**COMMUNE DE BALAN**

**PROJET D'IMPLANTATION D'UN PARC  
PHOTOVOLTAIQUE AU SOL, LIEU-DIT « TRIZE »**

**Enquête publique préalable à la délivrance du permis de  
construire**

**RAPPORT D'ENQUETE PUBLIQUE**

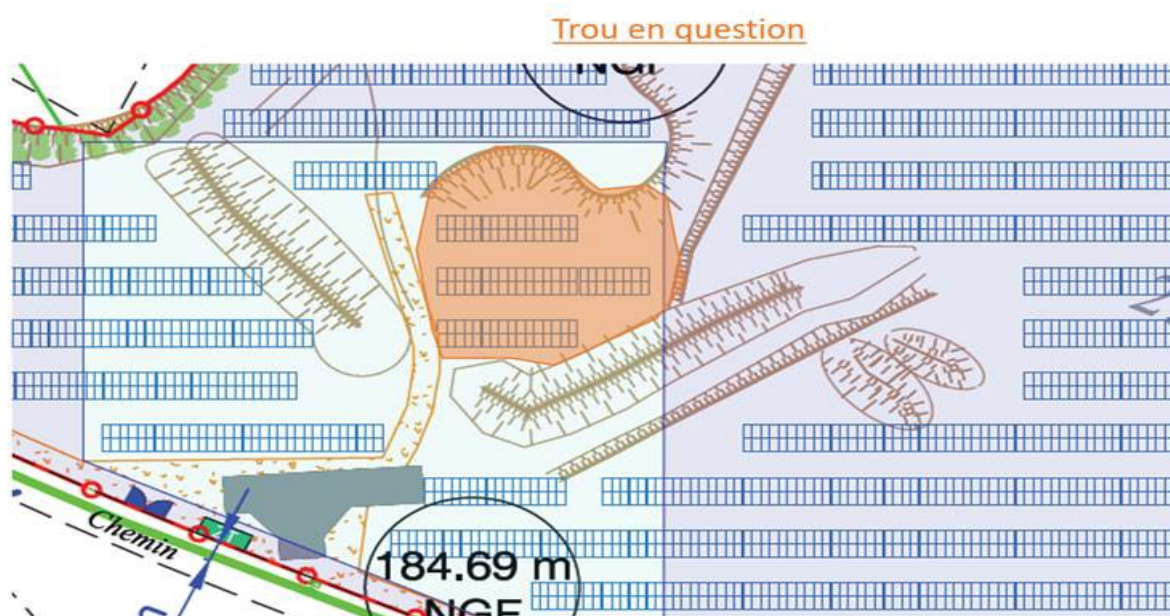
Deux talus sont présents sur la zone.

Sous réserve que nous nous assurions qu'il ne s'agit pas de talus de déchet, mais bien de talus de terre, il nous semblerait pertinent de pouvoir raser ces deux talus, de sorte à pouvoir ajouter quelques tables de panneaux photovoltaïques. La terre récupérée pourrait être utilisée pour combler le trou suivant.

Dans la mesure où ce remblaiement serait réalisé sans apport de matériaux extérieurs, mais seulement avec de la terre déjà présente sur cette zone, cela n'aurait pas d'incidence sur les écoulements des eaux en cas de crue. Cela nous permettrait d'installer davantage de tables de modules photovoltaïques sur cette zone : maximiser la puissance installée sur les anciennes décharges nous paraît pertinent lorsque cela n'induit pas d'incidence supplémentaire, quand on connaît la pression foncière exercée aujourd'hui sur les terrains à vocations naturels ou agricoles.
